**AVIS RELATIF À LA PROTECTION
CONTRE LES EVENTUELS EFFETS NOCIFS ET NUISANCES
PROVOQUÉS PAR LES RAYONNEMENTS NON IONISANTS
GÉNÉRÉS PAR DES ANTENNES ÉMETTRICES STATIONNAIRES**

Commune : LA LOUVIERE - Exploitant : ORANGE

Référence exploitant : 430C1_1/ 30474C1_2/ 40474C1_1/50474C1_1

Rapport n° 1787 / 2024

Figure 2 : Vue en plan des installations d'antennes dans un rayon de 300 mètres autour de l'installation faisant l'objet de la demande d'avis

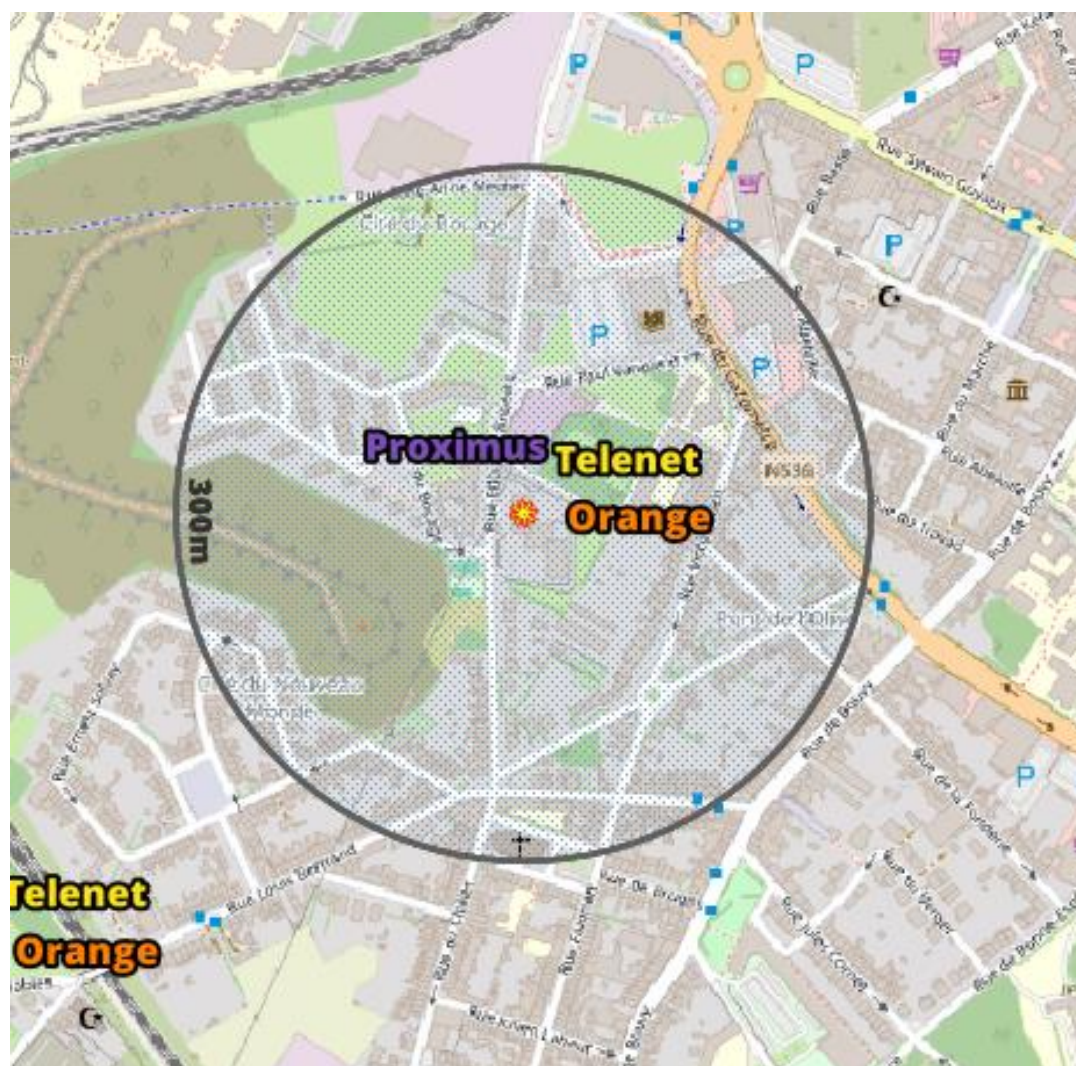
- il y a au plus 4 installations d'antennes émettrices stationnaires présentes dans la zone d'évaluation de 300 mètres de rayon représentée dans la figure 2, y inclus l'installation référencée dans le paragraphe 2 : la limite cumulative définie à l'article 4, §2 du décret est nécessairement respectée dans les lieux de séjour à l'intérieur de la zone d'évaluation de 300 mètres de rayon ;

- b) il y a exactement 5 installations d'antennes émettrices stationnaires présentes dans la zone d'évaluation de 300 mètres de rayon représentée dans la figure 2, y inclus l'installation référencée dans le paragraphe 2 et il existe, pour 3 ou 4 de ces installations, un avis attestant le respect de la limite abrogée de 3 V/m : la limite cumulative définie à l'article 4, §2 du décret est nécessairement respectée dans les lieux de séjour à l'intérieur de la zone d'évaluation de 300 mètres de rayon ;

- c) dans tous les autres cas, il a été vérifié que la limite cumulative définie à l'article 4, §2 du décret n'est pas dépassée dans les lieux de séjour sur base du nombre d'installations localisées dans la zone d'évaluation de 300 mètres de rayon représentée dans la figure 2, de leur localisation ainsi que des données inscrites dans la figure 1 et au paragraphe 4 du présent avis et dans les avis attestant le respect de la limite par installation ou de la limite abrogée de 3 V/m relatifs aux autres installations reprises dans la figure 2.

Compte tenu des considérations ci-dessus, il apparaît que l'intensité du rayonnement électromagnétique généré, dans les lieux de séjour situés dans un rayon de 300 mètres autour de l'installation référencée dans le paragraphe 2, par l'ensemble des antennes émettrices stationnaires de l'ensemble des exploitants du même site d'antennes émettrices stationnaires respecte la limite fixée à l'article 4, § 2 du décret.
